製品仕様変更のご案内

拝啓 貴社益々ご清栄のこととお慶び申し上げます。平素は格別のお引き立て賜り厚く御礼を申し上げます。この度、IP67防水ハンドヘルドケース『WHシリーズ』の電池フタを固定する落下防止ビスが仕様変更になりますのでご案内申し上げます。

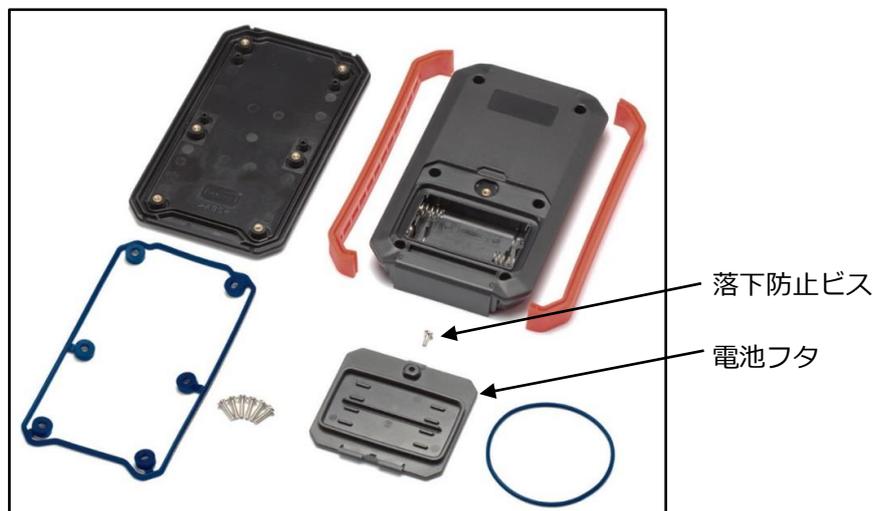
■ 仕様変更内容：

従来品のビス仕様

・ナベM2.5 × 6

変更品のビス仕様

・ナベM2.5 × 8

- 材質・表面処理の変更はございません。
- 締付けトルク値に変更はございません。
- 変更理由についてはビスを長くすることにより、電池フタの固定をしやすくする為の改良になります。
- 変更日については従来品の在庫が無くなり次第、順次切り替えになります。
- 2019-2020総合カタログからの型番・価格の変更はございません。
